NABU Stadtverband Wuppertal e.V.
c/o Roman Müllenschläder
Postfach 21 01 14
42351 Wuppertal
beteiligung@nabu-wuppertal.de

Öffentliche Beteiligung

**Bebauungsplan 1203 – An den Friedhöfen & 89. Änderung des Flächennutzungsplans
Stellungnahme des NABU Stadtverband Wuppertal e.V.**

Abb. 6: Stadt Wuppertal WMS-Dienst Klimakarten Wärmebild nachts

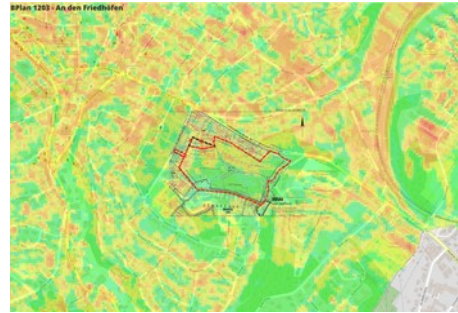
Die entsprechenden Wärmebilder für Tags und Nachts passen sich hier nahtlos ein und zeigen die Kühlungsfunktion in der Nacht und den Frischluftherhalt am Tag in einem insgesamt kühleren Bereich um den Geltungsbereich. Hier zeigt sich die entsprechende Kaltluftrelevanz an fehlenden Hitzeinseln im südlichen Stadtteil.

Abb. 11: BGU 2022 – Hydrogeologisches Gutachten

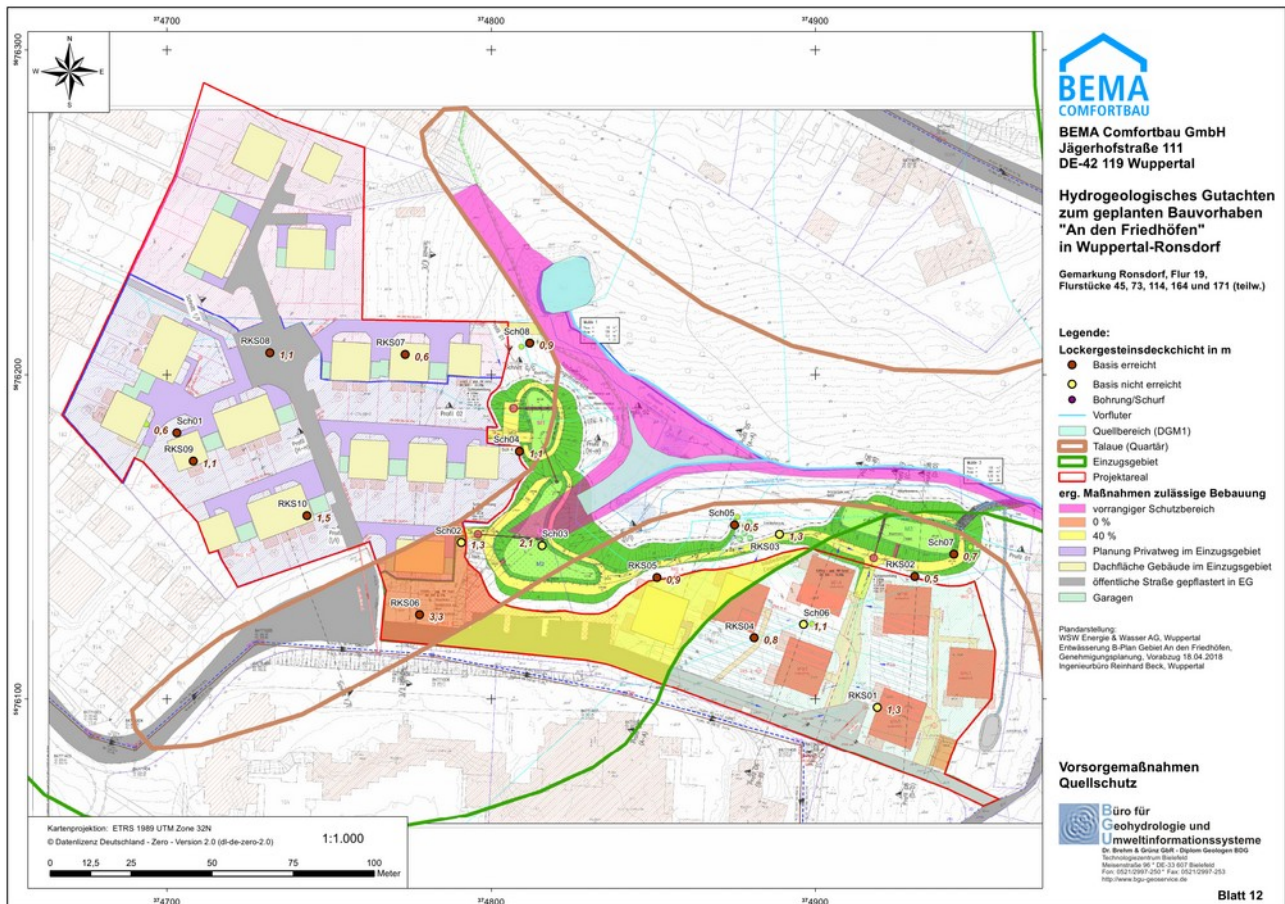
Betrachtet man die im hydrogeologischen Gutachten dargestellten Abstände, auch zu Mulden und baubedingten Inanspruchnahmen, finden sich diese Abstände im derzeitigen Planungsstand nicht wieder:

- Es finden sich in den Schutzbereich (s. Ampelkarte nach IB Beck 2013) hinein geplante Versickerungsmulden (Mulde 2)
- Weitere Abstände zwischen baubedingtem Eingriffsbereich und Quellen bzw. Siefen belaufen sich (eigene GIS-Messungen) auf nur noch wenige Meter

Es ist dem bisherigen Planungsstand nicht zu entnehmen, dass eine klare und eindeutige Festlegung der Begrenzung und des Schutzbereichs stattgefunden hat.

Dies ist u.E.n. zwingend nachzuholen.

- Die Relevanz und Wertigkeit der Talaue ist unbestritten. Im Hinblick auf dessen Verortung halten wir die im hydrogeologischen Gutachten erläuterte Verschiebung im Vergleich zur Ampelkarte der Entwässerungsstudie (s. Abb. 11) für plausibel und nachvollziehbar. Wir plädieren hier für eine Addition der Schutzbereiche entsprechend beider Festlegungen aufgrund der Unsicherheit.

Abb. 12: Anlage 03 zur VO/0887/24

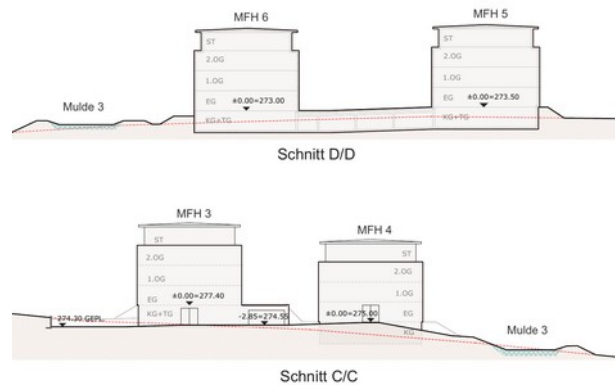
Aus Investoreninteresse heraus wurden Kompromisse hinsichtlich der Grundflächenzahl (GRZ) gesucht und gefunden. So wird der östliche Planbereich mit Mehrfamilienhäusern (MFH) und Tiefgaragen mit einer GRZ von 0,6 ausgewiesen. Eine Begründung hierzu war unsererseits nicht auffindbar und fehlt daher. Die Abweichung nach § 16 Abs. 6 von den in § 17 BauNVO ausgewiesenen Orientierungswerten für allgemeine Wohngebiete (WA) von 0,4 kann von hier aus nur aus planeri-

Laut Entwässerungsstudie (IB Beck 2013) wird eine **absolute** GRZ von 0,6 im östlichen Planteil gesehen, letzte Protokolle fragen nach der GRZ 2, ohne diese aber absolut festzulegen¹⁰.

Auch den letzten vorliegenden Anmerkungen zum Verfahren ist zu entnehmen, dass eine Festlegung bzw. Anpassung der GRZ 2, aufgrund oberflächlich herausstehender Tiefgaragen als notwendig gesehen wird (vgl. Anmerkungen der UWB v. 15.11.2022).

Eine nachvollziehbare Begründung für die Ausweisung eines besonderen Wohngebietes (WB) mit einer GRZ von 0,6 ergibt sich daraus jedoch nicht.
